Aan het college van Burgemeester en Wethouders
tkn.: de leden van de RC Beheer

Onderwerp: verkeersmaatregelen Vijfhoek

Haarlem, 26 september 2020

Bijlage A, Onze vragen bij de voor ons niet altijd duidelijke set B&W-besluiten van 26 mei jl.

Scenario 2a; Uitbreiding met Autoluw en Auto-Arm

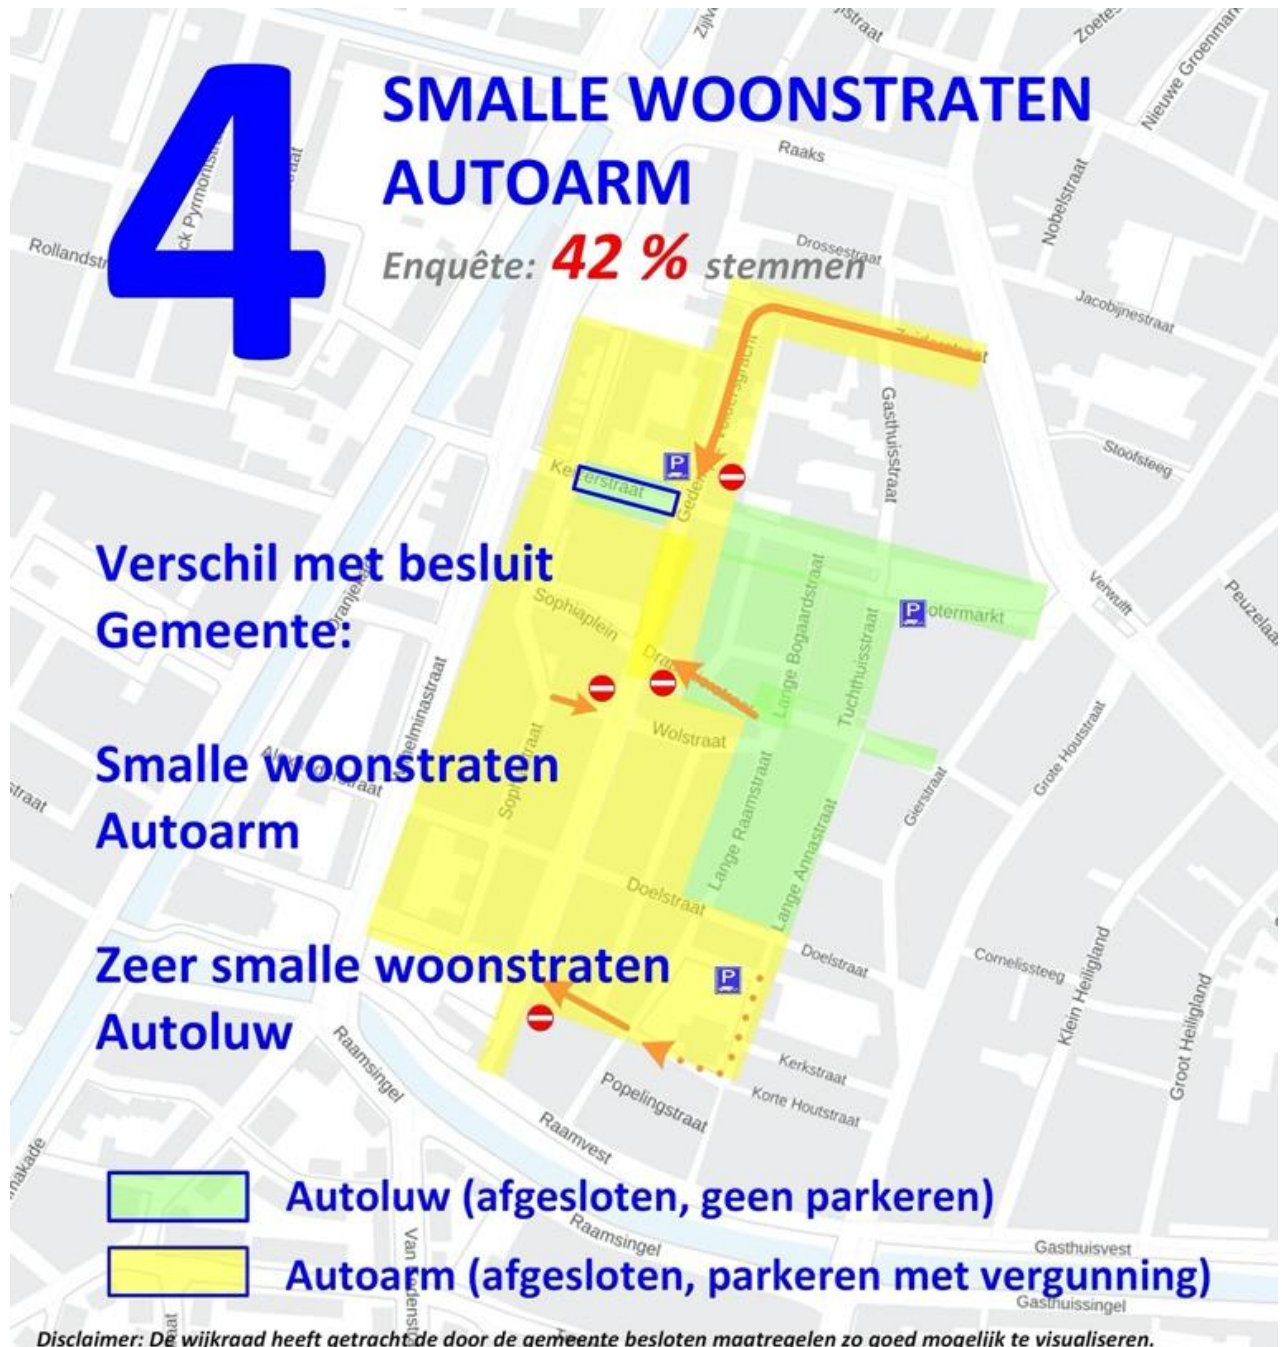
Het voorkeurscenario 2a van de externe onderzoekers kreeg in april jl. bij de wijkenquête 7% van de 251 uitgebrachte stemmen.

Zo'n 80% van de bewoners/ondernemers wil blijkens de uitslag van onze enquête verder gaan met de verkeersmaatregelen in de wijk dan het voorkeurscenario 2a van de onderzoekers. Voor de bewoners mag de langere termijn (deels auto-arm/deels autoluw) ook later dan in 2022 gebeuren.

B&W gaat met de besluiten echter minder ver dan de onderzoekers in hun voorkeurscenario.
